Mission régionale d'autorité environnementale

**Avis délibéré sur le projet de création d'une carrière de
matériaux alluvionnaires
sur les communes de Reims-la-Brulée et Vauclerc (51)
porté par Établissements Blandin SAS**

n°MRAe 2024APGE19

Figure 5 – phasage de l'exploitation

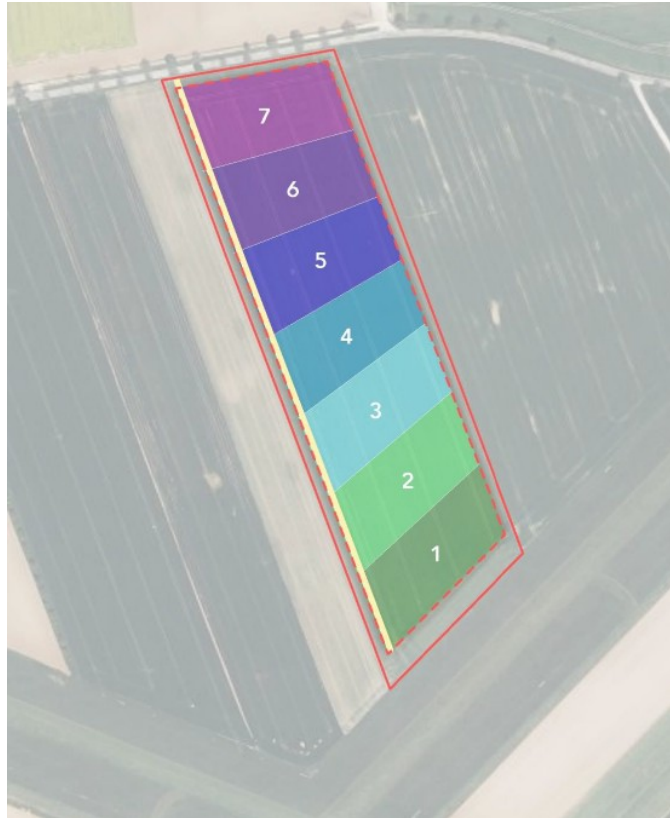
L'Ae s'est interrogée sur le remblaiement seulement partiel de la carrière et l'utilité d'une remise en état 1,70 m plus bas que le terrain initial.

L'Ae recommande de justifier le choix d'un remblaiement partiel de la carrière.

Figure 6 – trajet d'acheminement des matériaux et zooms sur les sections cerclées de traits en pointillé

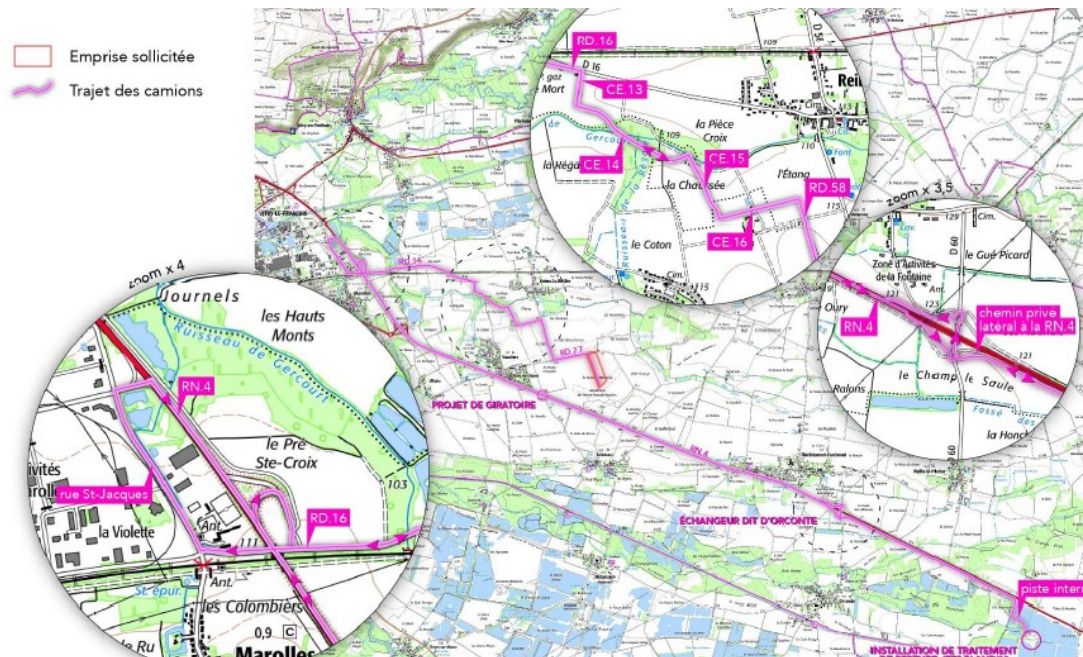
L'Ae recommande de préciser l'échéance connue à ce jour de mise en service de ce carrefour giratoire.

L'Ae attire cependant l'attention du pétitionnaire sur les dangers liés à l'itinéraire des camions et formule ses recommandations sur ce point à l'article 4 du présent avis « étude de dangers ».

Figure 8 – interaction avec les servitudes aéronautiques de dégagement

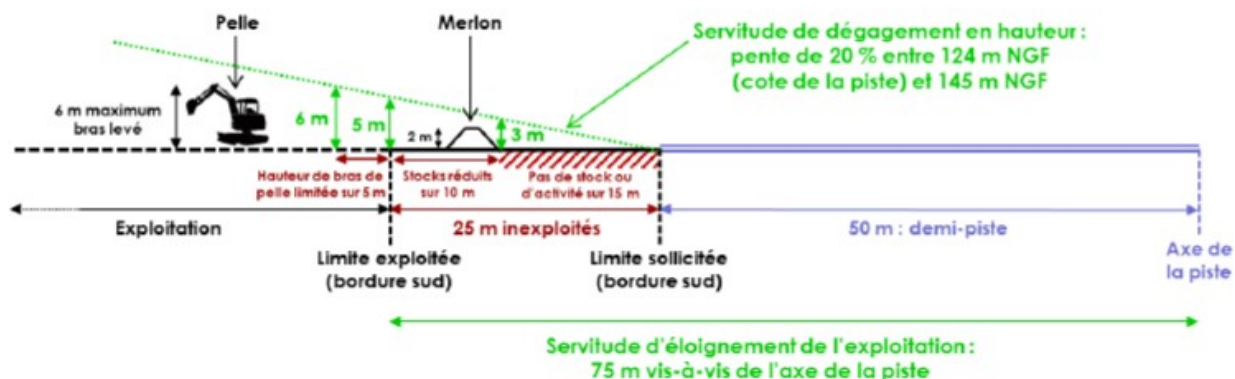
Pour l'Ae les risques principaux liés à l'activité de carrière sont de 2 ordres :

- le risque de non-respect des servitudes aéronautiques (cf figure 8 du présent avis) ;
- le risque routier aux intersections de plusieurs voies de circulation.
